**Asunto:** Comunicación Resolución No. 1351 del 05 de julio de 2024

# AUTORIDAD NACIONAL DE LICENCIAS AMBIENTALES
# - ANLA –
# RESOLUCIÓN N° **001351**
(05 JUL. 2024)

**“Por la cual se modifica la Licencia Ambiental otorgada mediante Resolución 1326 de 5 de agosto de 2020 y se toman otras determinaciones”**

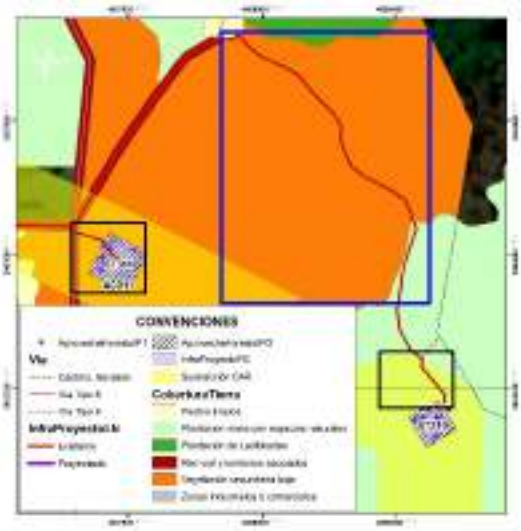
| ***Tipo de obra*** | ***Soporte gráfico revisión Equipo Evaluador Ambiental de la ANLA*** | ***Consideraciones Equipo Evaluador Ambiental de la ANLA*** |
|---|---|---|
| *Acceso a sitios de torre ST310 y ST311 (Acceso mencionado como existente en capa InfraProyectoLN y como sendero/ camino en cartobase)** |  | *Durante la visita de evaluación se validó que para los accesos a ST310 y ST311 que no existe camino o sendero reportado en cartobase y que la condición es de vegetación secundaria baja y plantación mixta con espacios naturales para una parte del acceso a ST310. Resultado de ello, la Sociedad para los sitios de torre (relacionados en las mismas coberturas) solicita permiso de aprovechamiento forestal para 9 individuos fustales de especies pioneras (ST311) y 11 individuos fustales en ST310, no obstante, para el acceso a estos sitios de torre omite la solicitud de permiso de aprovechamiento forestal no siendo procedente la autorización de intervención en acceso ni dentro del área sustraída (Recuadros negros) ni por fuera de esta (Recuadro azul).*<br><br>*Sumado a esto, en parte del acceso a ST310 no se encuentra sustracción de reserva autorizada (en zona de protección con tendencias a la recuperación) por parte de la CAR puesto que la Sociedad no hace su solicitud para los accesos. Por lo anterior* ***NO es procedente autorizar el acceso al no tener sustracción aprobada y no haber solicitado permiso de aprovechamiento forestal.*** |

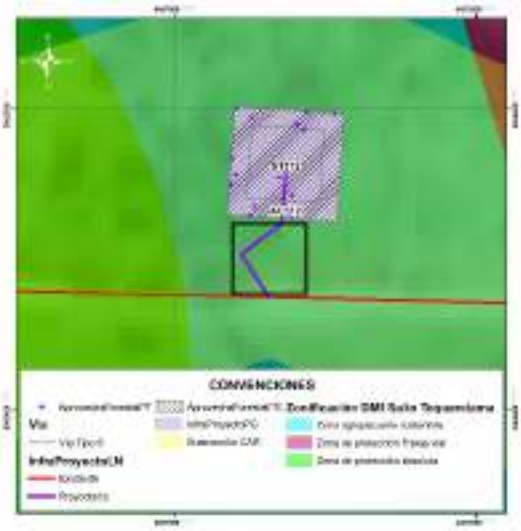
| ***Tipo de obra*** | ***Soporte gráfico revisión Equipo Evaluador Ambiental de la ANLA*** | ***Consideraciones Equipo Evaluador Ambiental de la ANLA*** |
|---|---|---|
| *Acceso a ST312 (Acceso mencionado como proyectado en capa InfraProyectoLN)*** |  | *Durante la visita de evaluación se validó que no existe camino o sendero reportado en cartobase y que la condición de la vegetación es de tipo denso, asociada a plantaciones mixtas con espacios naturales producto de la regeneración natural. Resultado de ello, la Sociedad para el sitio de torre (relacionado en la misma cobertura) solicita permiso de aprovechamiento forestal para 14 individuos fustales, no obstante, para el acceso omite la solicitud de permiso de aprovechamiento forestal no siendo procedente la autorización de intervención en acceso.*<br>*Adicionalmente, se identifica que en el área trazada para el acceso, existen individuos fustales, los cuales no están siendo incluidos en solicitud de aprovechamiento forestal (ver cuadro negro).*<br> <br>***Individuo fustal ubicado en tramo de inicio del acceso (No solicitado en aprovechamiento forestal) Coordenadas 4,574545 N, 78,281554 W.***<br><br>*Por lo anterior* ***NO es procedente autorizar el acceso al no tener solicitado permiso de aprovechamiento forestal.*** |
